**Avis délibéré de la mission régionale d'autorité  
environnementale sur le parc agrivoltaïque porté par le  
Conservatoire National du Saumon Sauvage  
(CNSS) sur la commune de Chanteuges (43)**

**Avis n° 2026-ARA-AP-2046-N14910**

**Avis délibéré le 5 mai 2026**

Figure 3: Projet du tracé de raccordement- source dossier

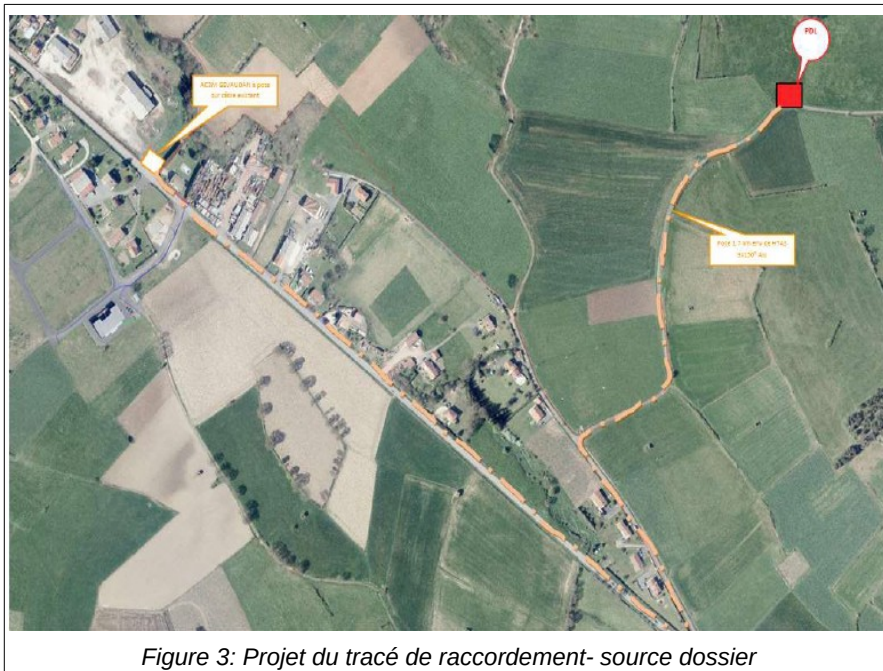
Le dossier indique p 154 que le scénario de raccordement le plus probable consiste à relier le poste de livraison au point de raccordement du réseau existant<sup>14</sup>, sur la commune de Chanteuges, situé à environ 1,7 km à l'ouest du projet, en passant en enterré par des chemins publics. Il mentionne que les incidences sur les milieux sont faibles notamment sur le milieu naturel malgré la traversée de la zone Natura 2000 « Plaine du Forez », du fait du passage le long de voiries existantes et de l'absence d'habitats naturels d'intérêt communautaire.

Le raccordement en souterrain de la centrale photovoltaïque au réseau électrique national n'est pas décrit précisément, ni les travaux éventuels concernant le poste source. Ses incidences environnementales ne font pas l'objet d'une analyse approfondie, et la capacité réservée au titre du S3REnR n'est pas mentionnée sachant de plus que ce dernier prévoit des renforcements conséquents sur le secteur électrique de Langeac<sup>15</sup>. Le calendrier de ces travaux n'est pas non plus précisé. Faisant partie du projet, ses caractéristiques et son tracé doivent être présentés et ses incidences évaluées de manière précise, ainsi que tous éventuels renforcements de poste de transformation et de lignes haute tension, même s'ils relèvent d'une autre maîtrise d'ouvrage et d'un calendrier différent. Ce n'est pas le cas dans le dossier fourni qui doit l'inclure dès ce stade.

L'Autorité environnementale recommande de décrire précisément et d'inclure explicitement dans le périmètre du projet et donc de l'étude d'impact :

- le raccordement au réseau électrique, fonctionnellement lié au parc photovoltaïque, et les éventuels nécessaires renforcements du réseau électrique national y compris leur calendrier, d'évaluer leurs incidences environnementales et de présenter les mesures prises pour les éviter, les réduire et si besoin les compenser ;
- la réalisation de la bergerie.

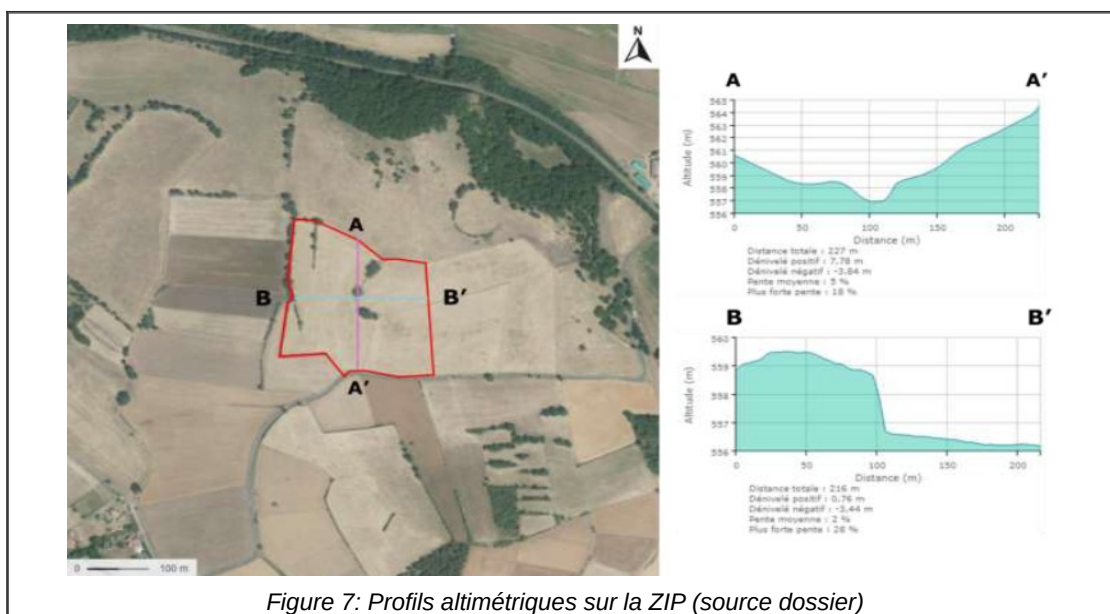
La présence des panneaux photovoltaïques peut entraîner une modification localisée des écoulements ainsi qu'une érosion des sols en cas de fortes pluies. Le dossier estime que la présence d'espaces inter-modules de quelques cm, permettra de répartir les écoulements de façon plus régulière afin d'éviter une concentration de ruissellements.

Il n'est pas envisagé de mesures de réduction puisque les incidences en phase exploitation sont jugées faibles.

Toutefois, considérant l'absence de travaux de terrassement conséquent et la conservation de la topographie globale du site<sup>39</sup> (p 117), et dans la mesure où le fonctionnement hydraulique des eaux météoriques sera modifié par la présence des modules orientés au sud et accentué par leur disposition en mode portrait, le risque d'érosion par ruissellement des eaux pluviales apparaît sous-évalué et mérite d'être reconsidéré.

**L'Autorité environnementale recommande d'approfondir l'évaluation des incidences du projet sur les eaux pluviales et de présenter les mesures ERC afférentes permettant de réduire les impacts sur les ruissellements du projet.**
